**Zustimmungen der Medienträger**

**Rechter Alanddeich II, Deich-km 12,0 ... 16,5, Brücke Wahrenberg-Schöpfwerk Wahrenberg**

**Rechter Alanddeich II, Deich-km 12,0 ... 16,5, Brücke Wahrenberg -  
Schöpfwerk Wahrenberg  
hier: Stellungnahme als Träger öffentlicher Belange**

**Rechter Alanddeich II, Deich-km 12,0 bis 16,5**  
**Brücke Wahrenberg - Schöpfwerk Wahrenberg, Ldkr.Stendal**

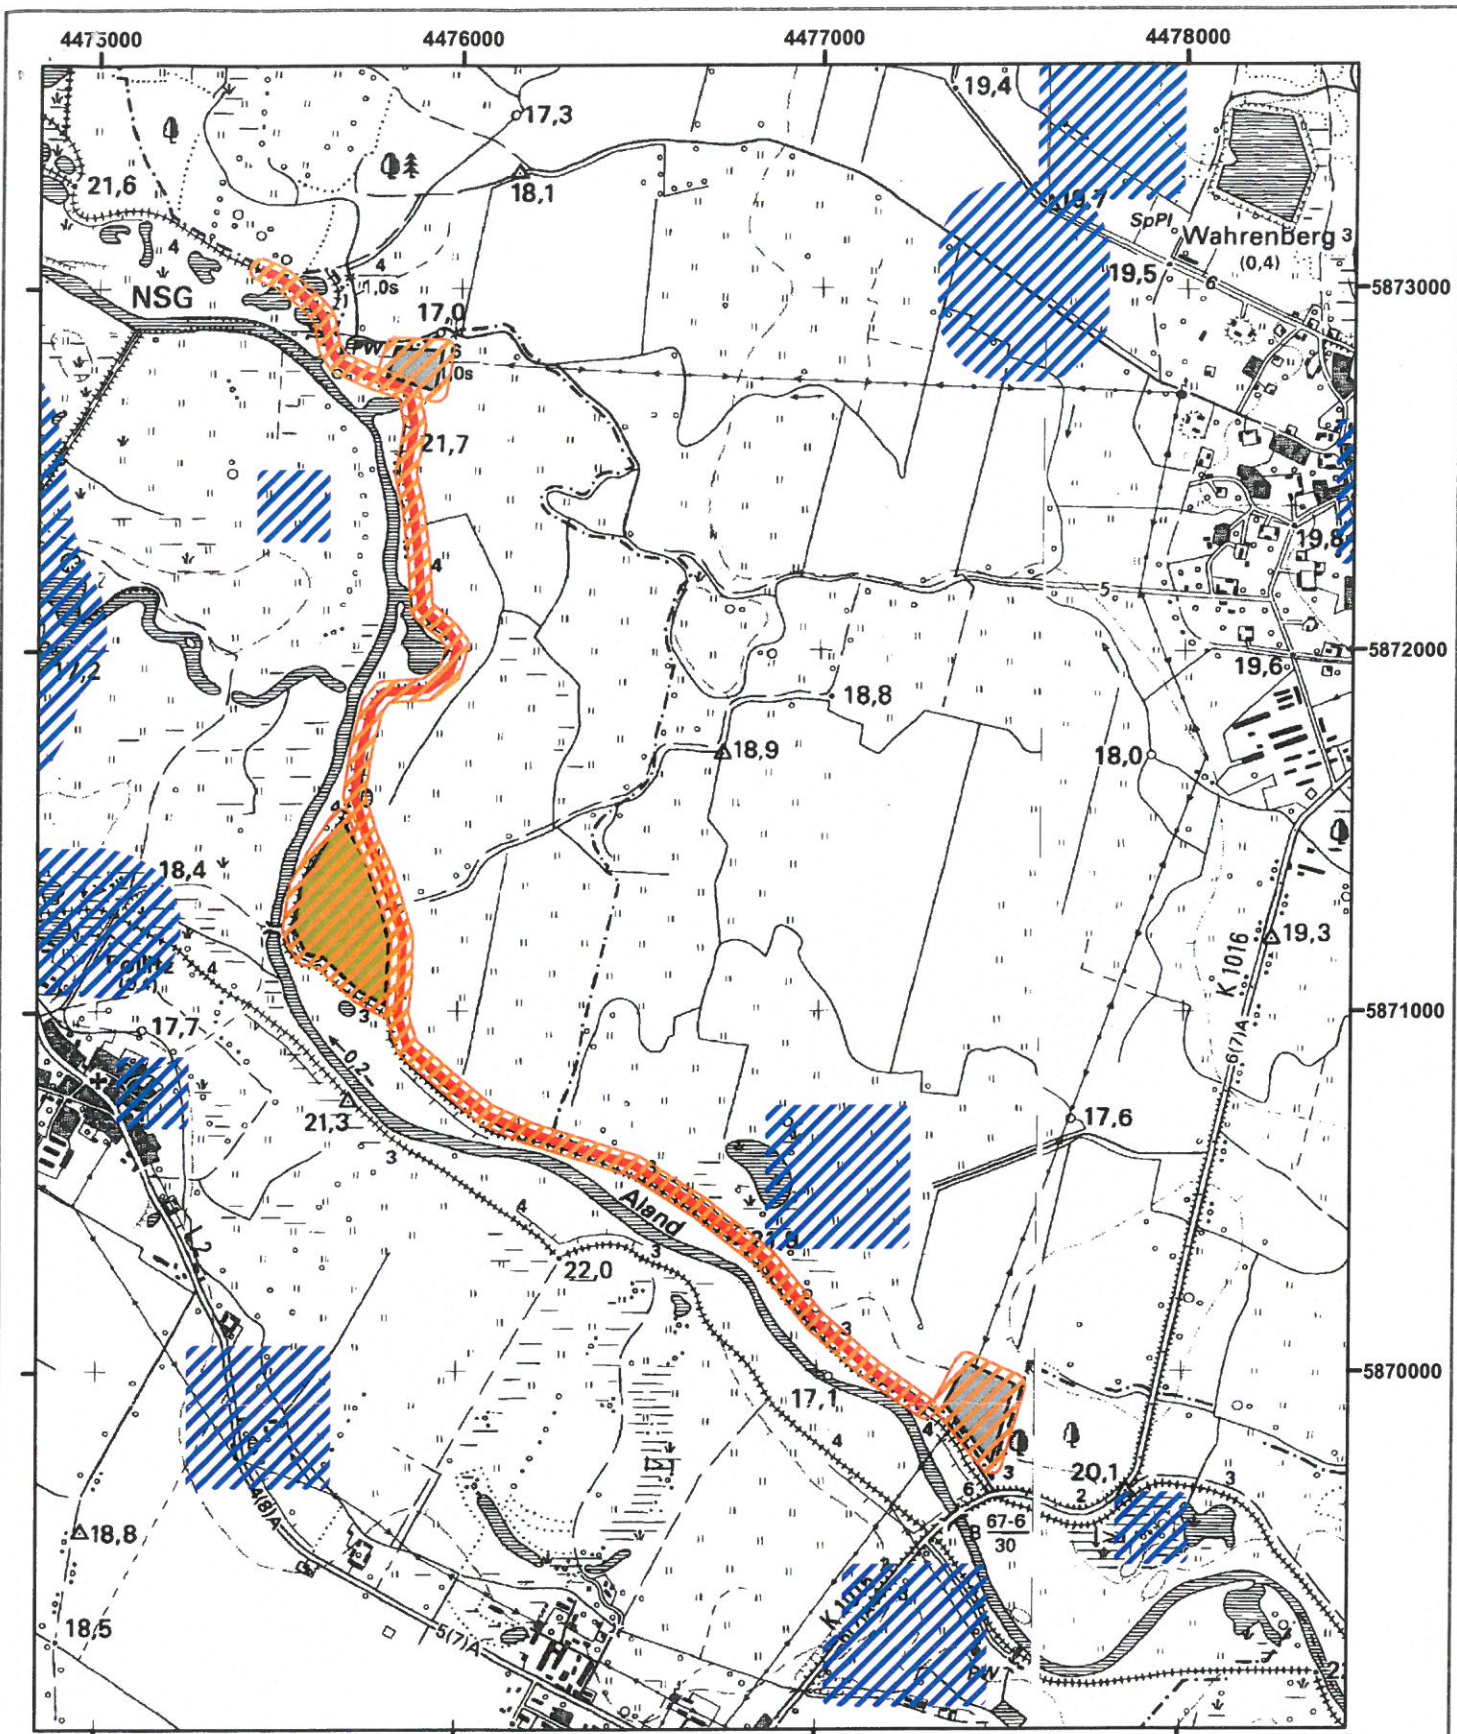
Im unmittelbaren Umfeld des geplanten Vorhabens befinden sich gemäß § 2  
DenkmSchG LSA archäologische Kulturdenkmale (*Siedlungen: Vorrömische  
Eisenzeit, Römische Kaiserzeit, Mittelalter; zwei Befestigungen und eine  
Brandbestattung*); ihre annähernde Ausdehnung geht aus der beigefügten  
Anlage hervor.

Aus Sicht der archäologischen Denkmalpflege bestehen somit aufgrund analoger Gegebenheiten vergleichbarer Siedlungsregionen begründete Anhaltspunkte (vgl. § 14 (2) DenkmSchG LSA), dass bei Bodeneingriffen bislang unbekannte Bodendenkmale entdeckt werden. Denn zahlreiche Beobachtungen haben innerhalb der letzten Jahre gezeigt, dass uns aus Luftbildbefunden, Lesefunden etc. nicht alle archäologischen Kulturdenkmale bekannt sind; vielmehr werden diese oftmals erstmals bei invasiven Eingriffen erkannt. Flussniederungslandschaften wie der Alandniederung kommt darüber hinaus eine besondere Bedeutung bei Erhaltung organischen Materials zu, denn nur unter Sauerstoffabschluss, wie er in Gewässernähe gegeben ist, können komplexe Holzkonstruktionen und –objekte (über Geräte bis hin zu Wasserfahrzeugen, Hafenanlagen, Furten, Brücken, Brunnen und Bohlenwegen), Leder, Textil- und Pflanzenreste konserviert werden. Diese Objekte besitzen, gerade wegen ihrer schwierigen Erhaltung, einen besonderen Seltenheitswert. Fundplätze, die sich in der Nähe von Gewässern befinden, besitzen infolge dessen einen hohen Grad an Komplexität. Der Originalzustand archäologischer Bodendenkmäler wird in Gewässernähe außerdem durch geringe moderne anthropogene Eingriffe gewährleistet.
